**“SFRUTTAMENTO E VALORIZZAZIONE DELLE  
RESTANTI SUPERFICI ALLO SMALTIMENTO DEI  
RIFIUTI E COMPLETAMENTO DEL PARCO  
FOTOVOLTAICO”**

Comune: **COLLEGNO**

**PRESCRIZIONI PER LA MITIGAZIONE, COMPENSAZIONE  
E/O MONITORAGGIO DEGLI IMPATTI**

**OGGETTO: Linee elettriche a 220 kV T254 PIANEZZA-TO.Nord. e T234 TO.Nord-LEINI  
Prescrizioni al progetto ampliamento discarica Barricalla**

- **Recinzione in PRFV prefabbricata o montata in opera POS.1 e 2**

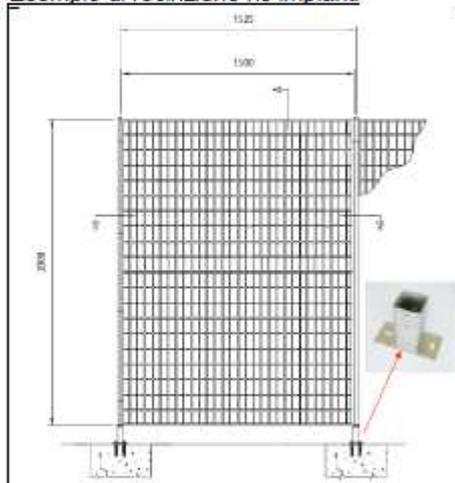
- Rimozione della tettoia metallica di copertura della vasca di raccolta del pergolato.
- Nei tratti in cui la nuova recinzione interseca la proiezione degli elettrodotti, installazione di rete tipo PRFV.
- Interruzione galvanica della recinzione in prossimità degli elettrodotti.

La recinzione in materiale composito P.R.F.V. è costituita da fibre di vetro AR -Alcalino Resistenti, impregnate con resina termoindurente e intrecciate a formare una robusta maglia di diverse dimensioni e grammature.

Gli elementi in PRFV dovranno avere un'armatura di fibre di vetro continua con struttura reticolare monolitica.

La resina di impregnamento dovrà essere di tipo poliestere isoftalico.

Dovranno inoltre avere caratteristiche autoestinguenti e non propaganti la fiamma.

Ogni singolo montante, potrà essere direttamente inghisato nel getto (recinzione fissa) o applicato ad una flangia in acciaio inossidabile con piantana a inserimento da fissare al cordolo con tasselli ad espansione (recinzione asportabile).

Le operazioni di montaggio richiedono le stesse modalità di installazione previste per la recinzione metallica a maglia sciolta.
